**Avis sur la création d'une centrale photovoltaïque au sol –
commune du Burgaud au lieu-dit : « *Esparbès* »
- Haute-Garonne**

N°Saisine : 2024-13367

N°MRAe : 2024APO94

Avis émis le 12 août 2024

Figure 2 : Plan de masse du projet (source : étude d'impact)

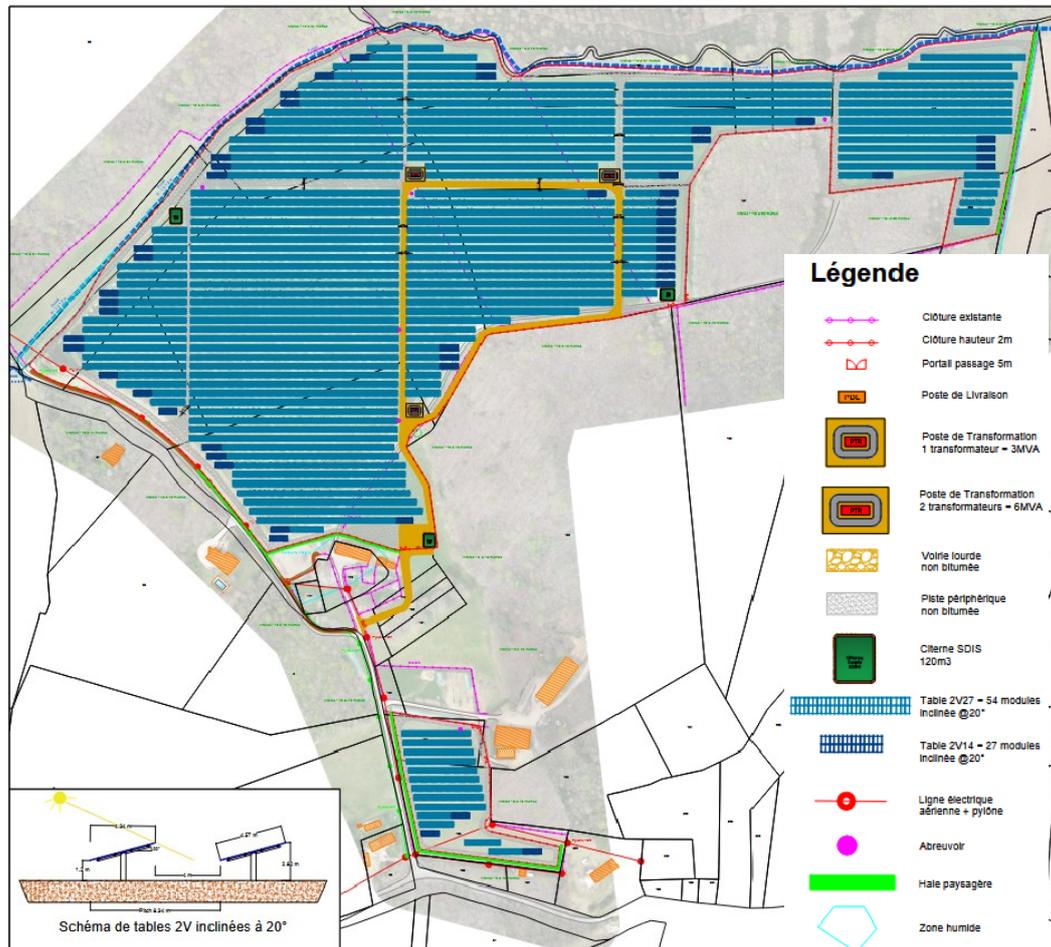
Enfin, la conception architecturale de la centrale retenue sera constitutive d'une barrière pour les espèces faunistiques des milieux boisés nord-sud et est-ouest. La conception de la centrale doit être revue pour permettre aux grands mammifères de se déplacer.

Enfin, la MRAe recommande de revoir la conception de la centrale pour permettre aux grands mammifères de se déplacer entre les milieux boisés nord-sud et est-ouest.

La conception du parc photovoltaïque conduira à une rupture dans les continuités écologiques locales des milieux ouverts et ne permettra plus, le déplacement des Grands herbivores. L'emprise de la centrale doit être adaptée pour permettre le maintien des connexions écologiques favorables à ces espèces.

La MRAe recommande d'adapter l'architecture du projet d'implantation du parc photovoltaïque afin de maintenir des connexions écologiques entre les milieux ouverts et les milieux boisés (axe nord-sud et axe ouest-est).

Le porteur de projet indique en page 14 de l'étude d'impact n'avoir recours à aucun défrichement. Or, le projet prévoit la réalisation de pistes lourdes le long du massif forestier mais également dans l'îlot de Chênaie-Charmaie située entre les deux îlots du projet. Le tableau en page 259 de l'étude d'impact indique d'ailleurs un impact sur 1 800 m² de Chênaie-Charmaie. Les impacts de ce défrichement et de la mise à nu des terrains doivent être évalués, aussi bien pour les habitats naturels que pour les espèces qui y sont inféodées, et donner lieu à l'intégration en priorité d'une mesure d'évitement (déplacement de la piste lourde et par conséquent de la zone d'implantation des panneaux) ou à défaut d'une mesure compensatoire.

La MRAe recommande d'intégrer dans les impacts directs le défrichement de 1 800 m² de Chênaie-Charmaie pour réaliser une piste lourde, et de prévoir en priorité un déplacement de cette piste pour minimiser les incidences sur un habitat communautaire et sur la faune. À défaut, l'exploitant devra intégrer une mesure compensatoire visant à compenser la perte nette de biodiversité qui sera générée.
